經濟部水利署臺北水源特定區管理局

工程施工督導改善對策及結果表

工程名稱：新店區、烏來區及坪林區分支管網及用戶接管工程

督導日期：108年10月30日

附件：五

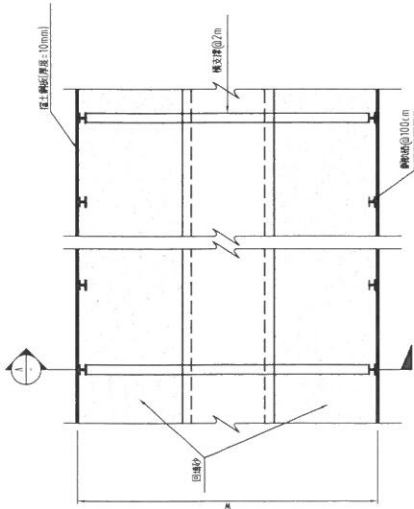
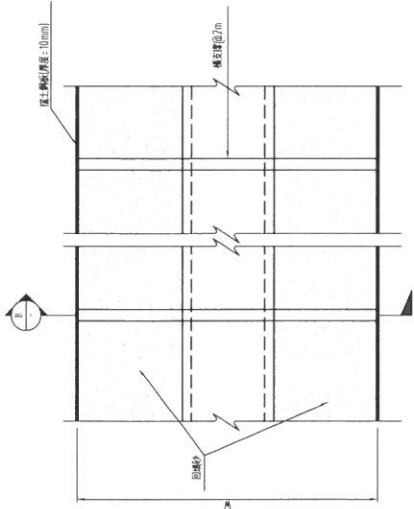
1	每日做好職安衛宣告事項，材料倉庫及暫置土方場，請做好垃圾資源分類。	1. 每日確實做到職安宣告，垃圾做好分類及材物料堆放整齊。 (附件一)	108.10.30 監造劉益安 主任劉益安	工程員施俊生
2	加強道路施工警示，修復AC路面之平整清潔。	2. 施工期間隨時確認各項安全警示完備，並確實做到臨鋪AC路面之平整及清潔。 (附件二)	108.11.15 監造劉益安 主任劉益安	工程員施俊生
3	管線放樣、開挖、回填、埋設及AC路面等施工步驟，請補充材料、施工自主檢查表及查驗表。	3. 已補充施工步驟，施工自主檢查表及查驗表。 (附件三)	108.11.15 監造劉益安 主任劉益安	工程員施俊生
4	補充回填砂之材料進場資料及施工照片。	4. 已補充回填砂之材料進場資料及施工照片。(附件四)	108.11.15 監造劉益安 主任劉益安	工程員施俊生
5	告示牌缺英文對照說明。	5. 已補上英文對照說明。 (附件五)	108.11.15 監造劉益安 主任劉益安	工程員施俊生

說明：
告示牌
缺英文
對照說明。

說明：
已補上
英文對
照說明。

新庄區、烏來區及坪林區分支管網及用戶接管工程
圖號
DAC-30
RT-18

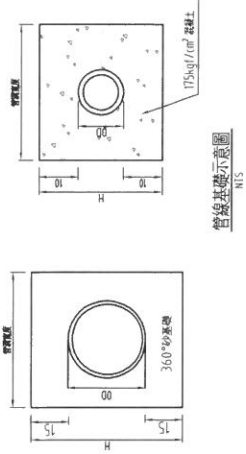
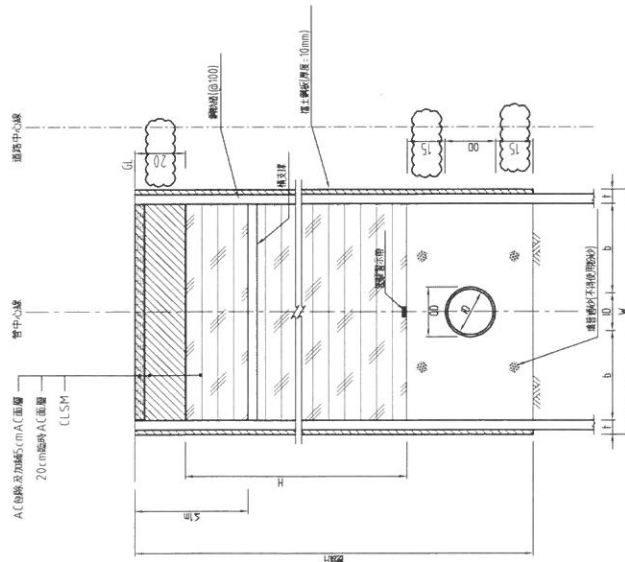
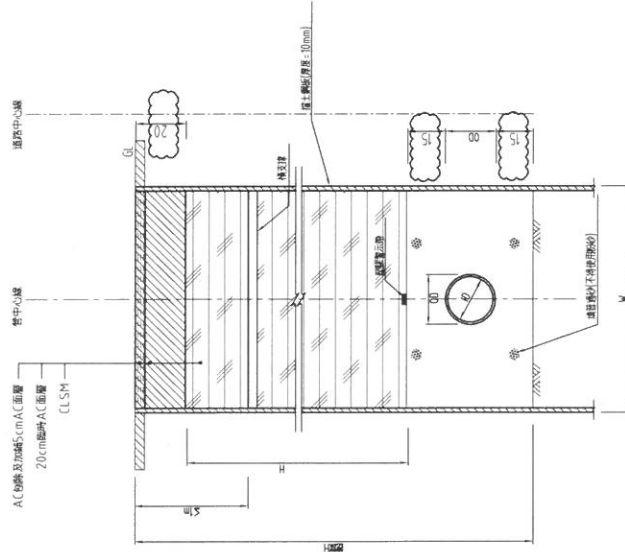
1	請以縮時攝影紀錄施工全程程序。	1. 附上施工全程縮時攝影光碟片。(附件六)	108.11.15 監造劉益安 主任劉益安	工程員施俊生
2	補充截流溝與管線施工圖	2. 近MH-118陰井之管底高程為358.15m而穿越管線上方之截流溝溝底高程為358.73，本工程埋設之管線未與截流溝抵觸，附上L-MH-118-01汙水管線穿越截流溝之斷面圖及管線施工圖。(附件七)	108.11.15 監造劉益安 主任劉益安	工程員施俊生
